BOLLETTINO - BULLETIN

TECNICO • TECHNICAL	●	GRUPPO • GROUP	**10**
RICAMBI • SPARE PARTS	●	NR • NO	**006**
INFORMAZIONI • INFORMATION		DATA • DATE	**03-12**

MODELLI: Trinciasarmenti DR 65 - DR 80

OGGETTO: Variazione velocità in retromarcia.

YP0002338B
(Gruppo cambio completo - Gearbox assy)

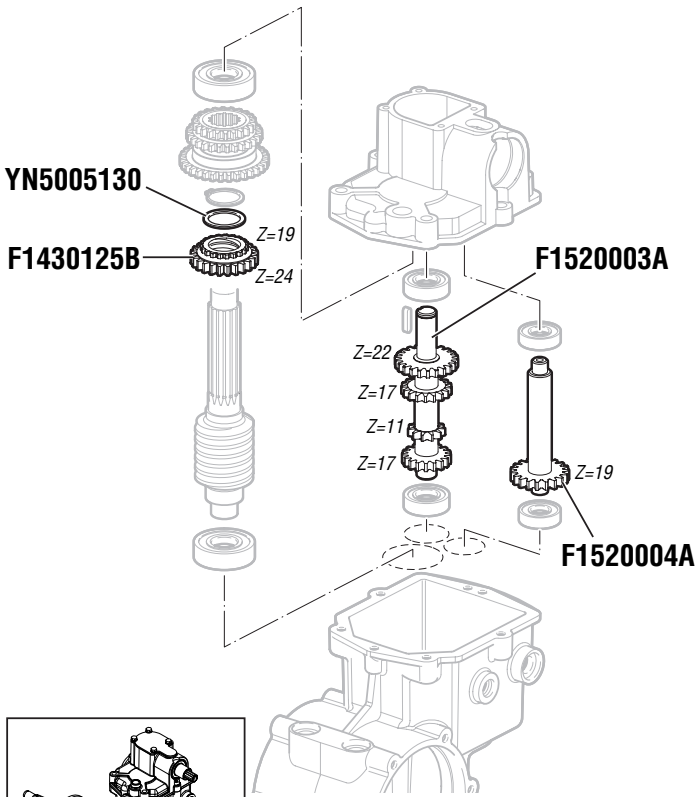
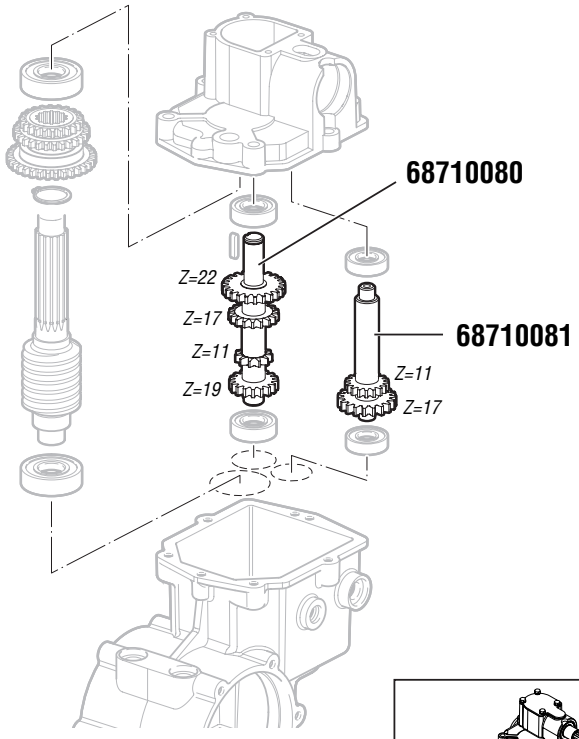
DESCRIZIONE: Modificati gli ingranaggi della retromarcia sul cambio per ridurne la velocità da 2,2 Km/h a 1,4 Km/h. La modifica comporta l'eliminazione dell'ingranaggio F1430125B e dello spessore YN5005130.

DESCRIPTION: Gear ratio change for the reversing speed, reduced from 2.2Km/hr to 1.4Km/hr. The modification removes the gear F1430125B and spacer YN5005130.

INTERCAMBIABILITÁ: Pezzi singoli no. Sì introducendo l'intera modifica oppure sostituendo il cambio completo.

DISPONIBILITÀ RICAMBI: Tutti i particolari premodifica continuano ad essere disponibili ad eccezione del gruppo cambio completo.

INTERCHANGEABILITY: No single parts. Yes intoducing all changes or replacing the gearbox assy.

PARTS AVAILABILITY: All premodified parts continue to be available except gearbox assy.

YP0002338B
(Gruppo cambio completo - Gearbox assy)

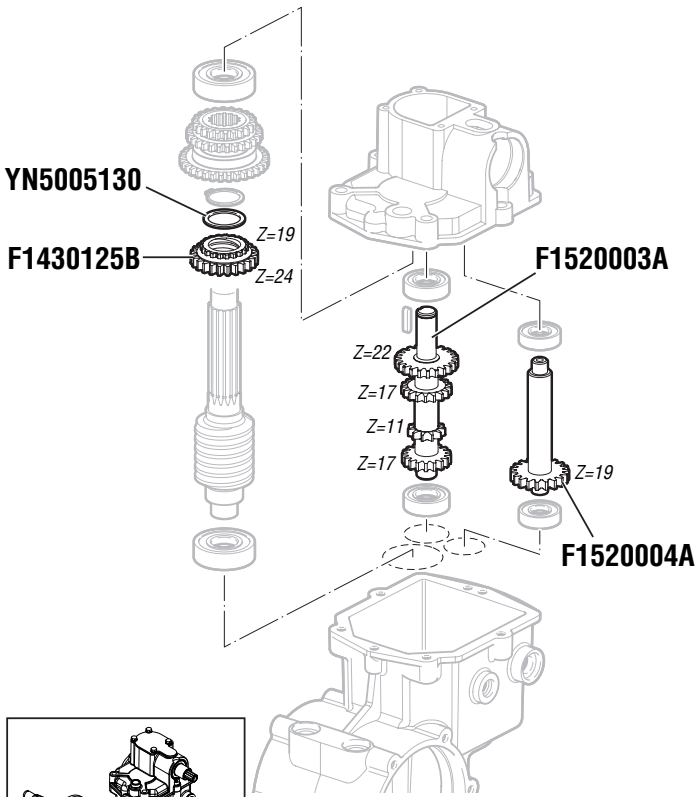
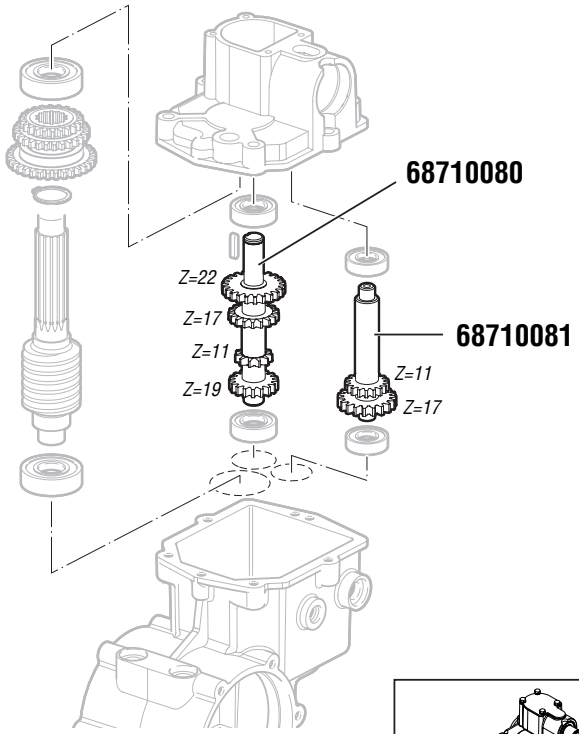
BESCHREIBUNG: die Getriebeübersetzung wurde geändert und die Geschwindigkeit von 2.2 km/h auf 1.4 km/h reduziert.

DESCRIPTION: Gear ratio change for the reversing speed, reduced from 2.2Km/hr to 1.4Km/hr. The modification removes the gear F1430125B and spacer YN5005130.

INTERCHANGEABILITY: No single parts. Yes intoducing all changes or replacing the gearbox assy.

PARTS AVAILABILITY: All premodified parts continue to be available except gearbox assy.

YP0002338B
(Gruppo cambio completo - Gearbox assy)

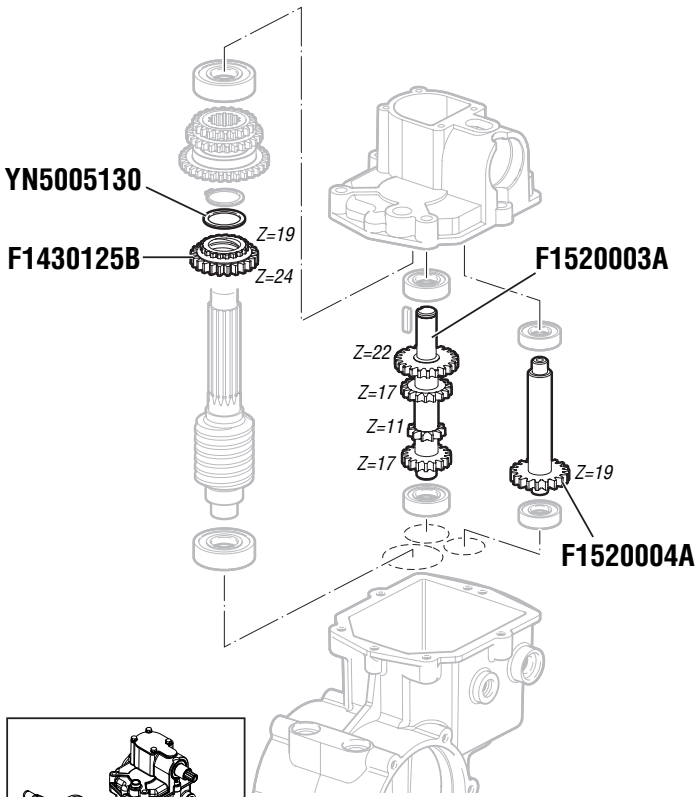
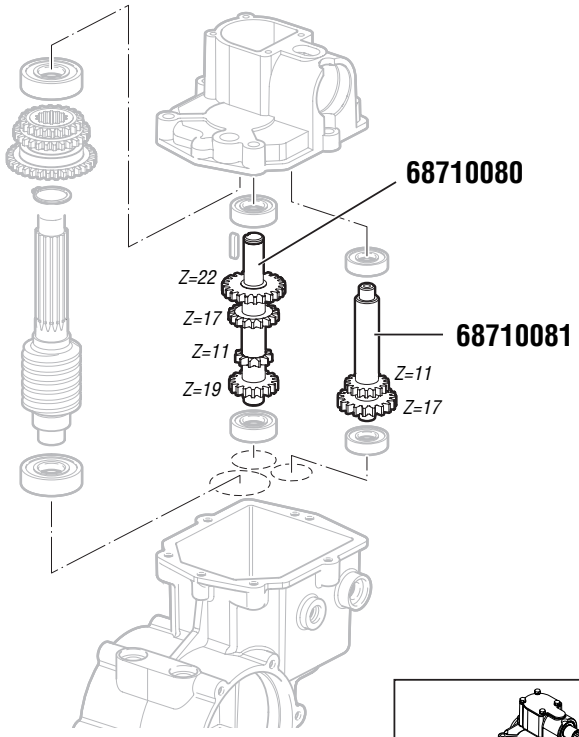
DESCRIPCIÓN: Modificado el engranaje de la marcha atrás sobre el cambio para reducir la velocidad de 2,2 Km/h a 1,4 Km/h.La modificación comporta la eliminación del engranaje F1430125B y del espesor YN5005130.

DESCRIPTION: Gear ratio change for the reversing speed, reduced from 2.2Km/hr to 1.4Km/hr. The modification removes the gear F1430125B and spacer YN5005130.

INTERCHANGEABILITY: No single parts. Yes intoducing all changes or replacing the gearbox assy.

PARTS AVAILABILITY: All premodified parts continue to be available except gearbox assy.

YP0002338B
(Gruppo cambio completo - Gearbox assy)

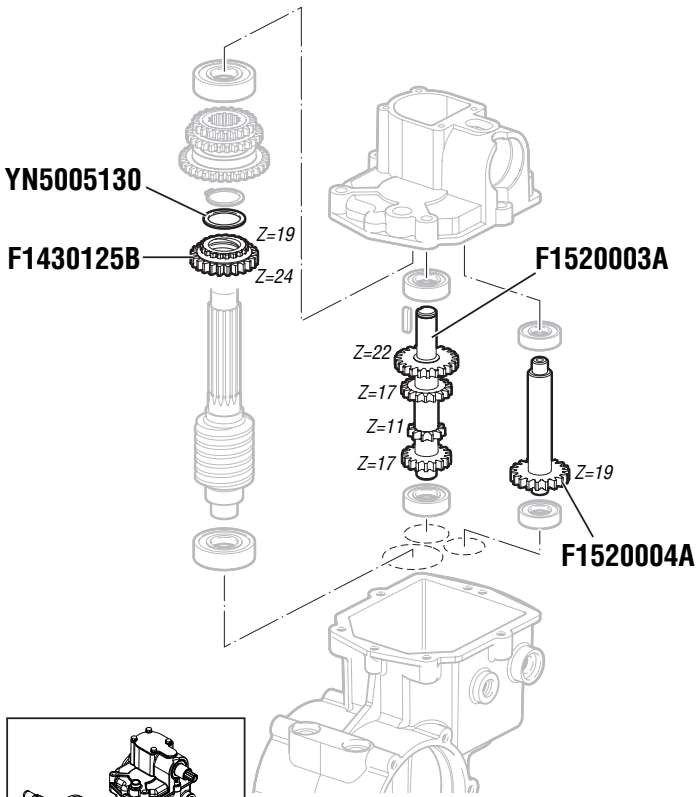
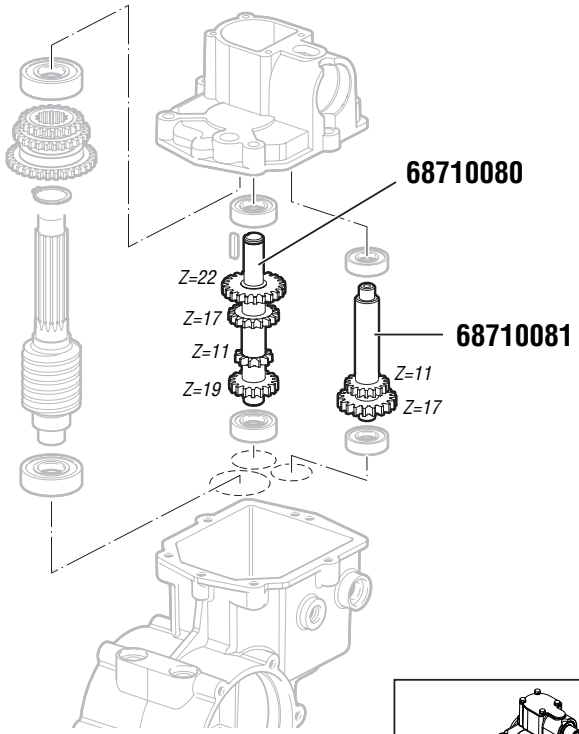
DESCRIPTION: Modification du rapport de vitesse pour la marche arrière, réduction de 2.2 Km/hr à 1.4 Km/hr.

DESCRIPTION: Gear ratio change for the reversing speed, reduced from 2.2Km/hr to 1.4Km/hr. The modification removes the gear F1430125B and spacer YN5005130.

INTERCHANGEABILITY: No single parts. Yes intoducing all changes or replacing the gearbox assy.

PARTS AVAILABILITY: All premodified parts continue to be available except gearbox assy.

YP0002338B
(Gruppo cambio completo - Gearbox assy)

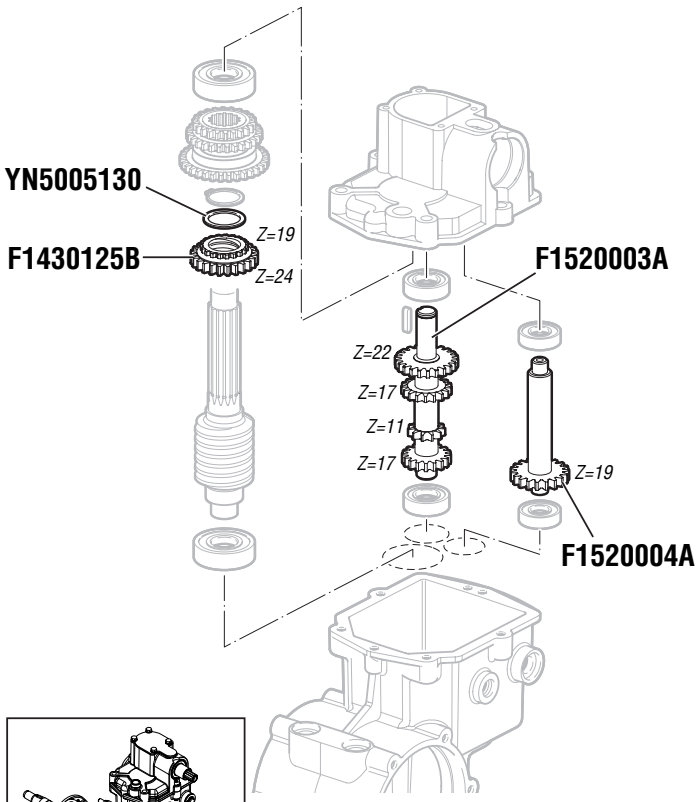
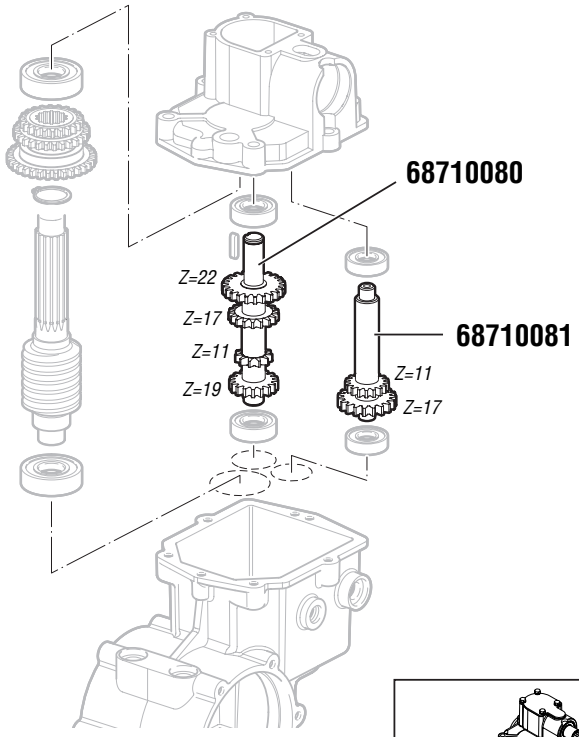
BESCHRIJVING: Verandering van de versnellingsratio voor de achteruitversnelling, verminderd van 2.2km/u naar 1.4 km/u. De verandering verwijdert tandwiel F1430125B en tussenstuk YN5005130.

DESCRIPTION: Gear ratio change for the reversing speed, reduced from 2.2Km/hr to 1.4Km/hr. The modification removes the gear F1430125B and spacer YN5005130.

INTERCHANGEABILITY: No single parts. Yes intoducing all changes or replacing the gearbox assy.

PARTS AVAILABILITY: All premodified parts continue to be available except gearbox assy.

YP0002338B
(Gruppo cambio completo - Gearbox assy)

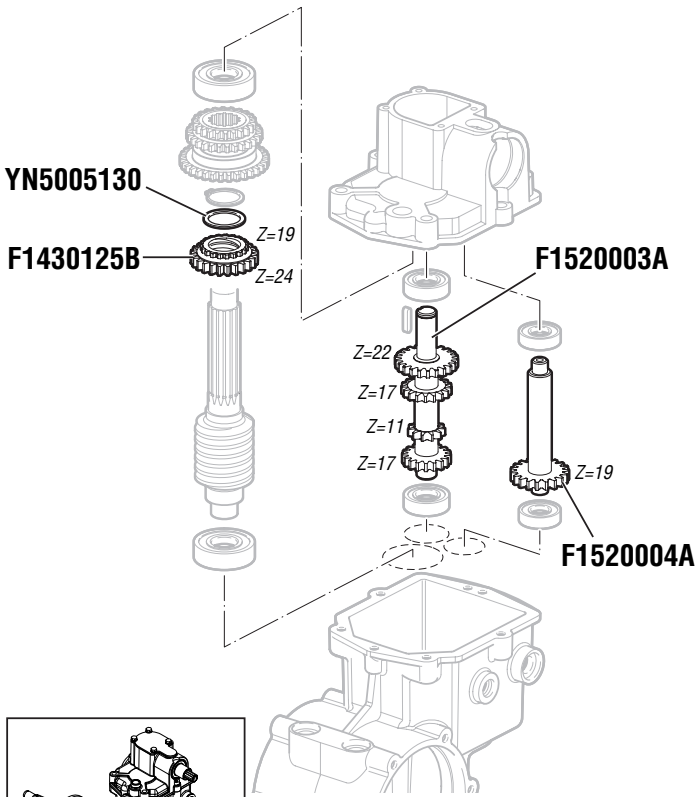
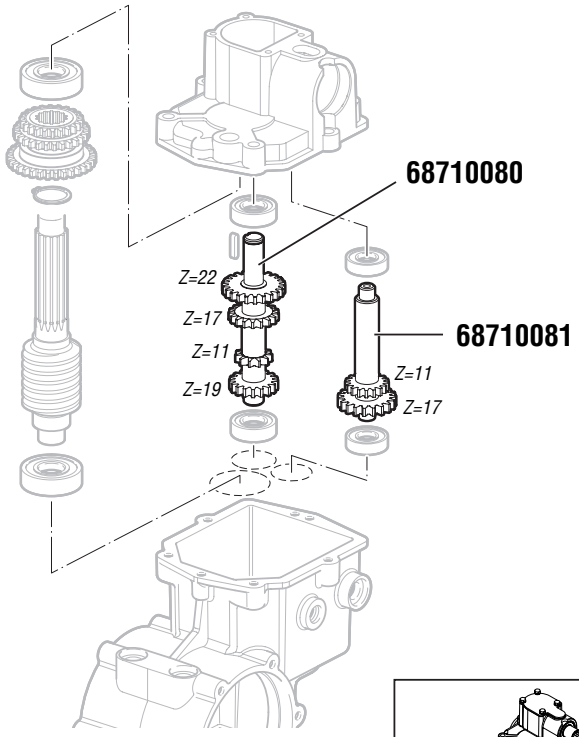
OPIS: Zmieniono przełożenie biegu wstecznego zmniejszając prędkość jazdy z 2,2 km/h do 1,4 km/h. Modyfikacja wymagała usunięcia zębatki F1430125B i dystansu YN5005130.

DESCRIPTION: Gear ratio change for the reversing speed, reduced from 2.2Km/hr to 1.4Km/hr. The modification removes the gear F1430125B and spacer YN5005130.

INTERCHANGEABILITY: No single parts. Yes intoducing all changes or replacing the gearbox assy.

PARTS AVAILABILITY: All premodified parts continue to be available except gearbox assy.

YP0002338B
(Gruppo cambio completo - Gearbox assy)

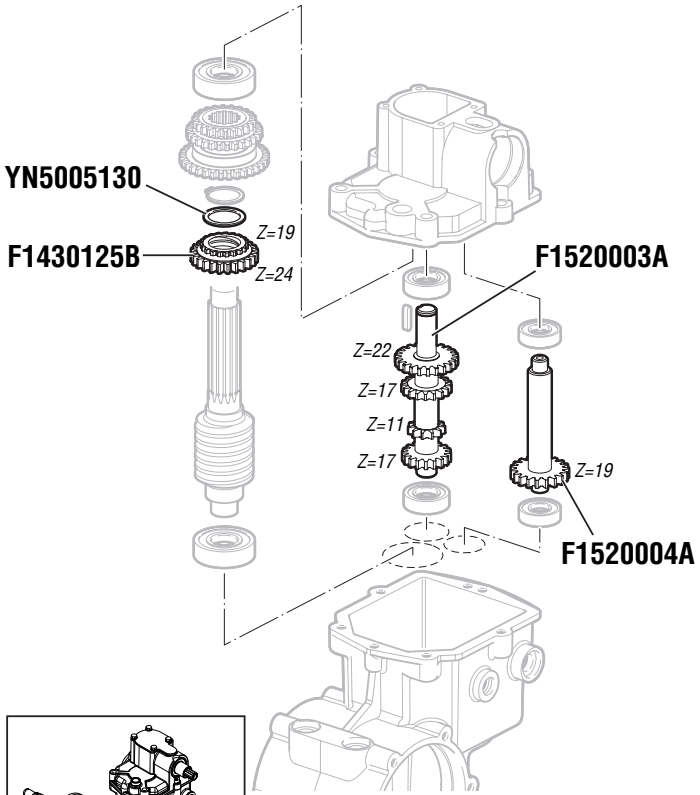
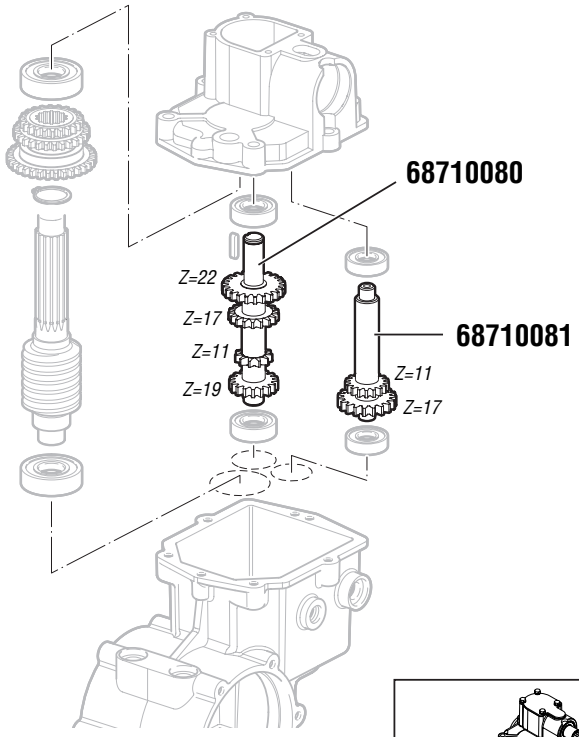
ОПИСАНИЕ: передаточное число задней передачи изменено с2.2Km/hr на 1.4Km/h. Для этого убрали шестерню F1430125B и шайбу YN5005130.

DESCRIPTION: Gear ratio change for the reversing speed, reduced from 2.2Km/hr to 1.4Km/hr. The modification removes the gear F1430125B and spacer YN5005130.

INTERCHANGEABILITY: No single parts. Yes intoducing all changes or replacing the gearbox assy.

PARTS AVAILABILITY: All premodified parts continue to be available except gearbox assy.
